# TECHNISCHE MITTEILUNG

FORD-WERKE AG KÖLN · KUNDENDIENST

Motor 18  
(63)

Einstellung des Zündzeitpunktes an V-Motoren Taunus 12M/17M/20M und Transit

A : Neue Ausführung    B : Bisherige Ausführung  
 A : New version        B : Previous version

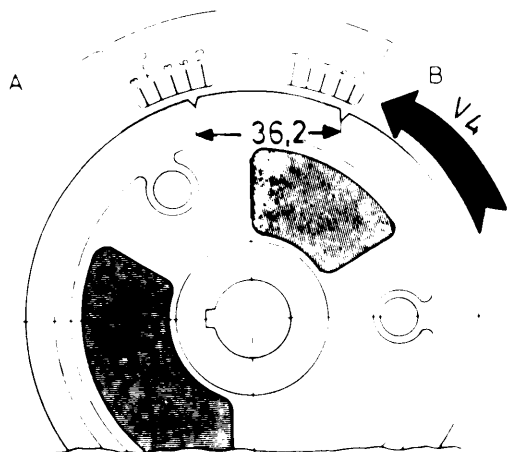
Weiterhin machen wir darauf aufmerksam, dass die Abteilung "Teile, Motoren und Zubehör" nur noch eine Riemenscheibe für alle V4-Motoren unter der Bestell-Nr. 425 939 führt. Es ist bei der Verwendung dieser Riemenscheibe unbedingt darauf zu achten, dass für die Zündeneinstellung an P4, P5 und V4 Transit-Motoren die im Drehsinn erste Kerbe der Riemenscheibe und für alte P4-Motoren mit Vergaser ohne Startautomatik und Verteiler mit reiner Unterdruckverstellung; die zweite Kerbe im Drehsinn der Riemenscheibe den richtigen Zündzeitpunkt angibt (siehe Skizze).

Wir weisen Sie nochmals eindringlich auf die korrekte Zündeneinstellung an V-Motoren hin. Die Zündeneinstellung ist an Motoren gebaut vor Motor-Nr 1050 000 (Herbst 64)  $10^{\circ}$  vOT. Alle Motoren mit einer Motor-Nr über 1050 000 haben einen Verteiler mit Unterdruck und Fliehkraftverstellung und werden bei einer Drehzahl von 450 - 550 U/min bei abgezogener Unterdruckleitung auf  $6^{\circ}$  vOT mit einer Toleranz von plus/minus  $1^{\circ}$  eingestellt.
